경기도 고시 제2025-156호

양주 검준일반산업단지계획 변경 승인 고시

경기도 고시 제2022-2070호('22.04.26.)로 변경 승인한, 양주 검준 일반산업단지 관리기본계획에 대하여 「산업집적활성화 및 공장설립에 관한 법률」(이하“산업집적법”이라 한다.) 제33조 규정에 따라 변경 승인하고, 이를 고시합니다.

업종별 배치 계획도(변경)

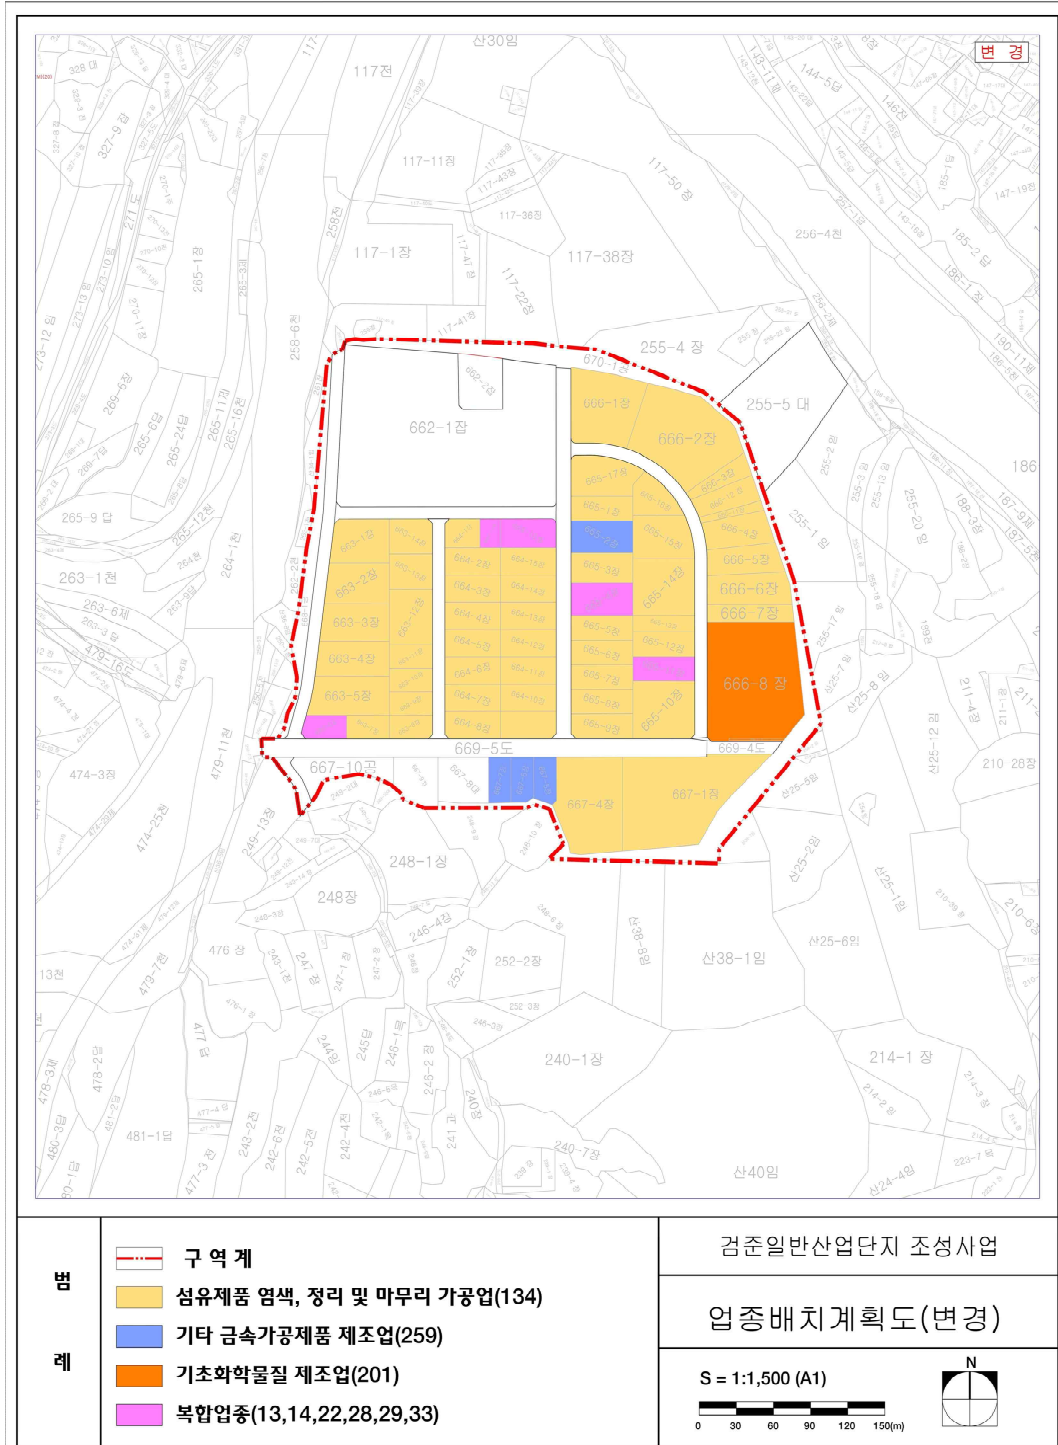
(변경)

업종	면적(m ²)	구성비(%)	업체수(개사)
합계	88,419.7	100.0	60
섬유제품 염색, 정리 및 마무리 가공업(134)	73,685.4	83.3	50
기초 화학물질 제조업(201)	6,997.6	7.9	1
기타 금속 가공제품 제조업 (259)	3,308.9	3.8	4
복합업종 (13,14,22,28,29,33)	4,427.8	5.0	5
산업시설구역 전지역	○ 태양력발전업(35114) ○ 비 주거용 건물 임대업(68112)

※ 양주시 지역특화업종(13,14,22,28,29,33)은 관리기관 협의를 통해 입주 가능
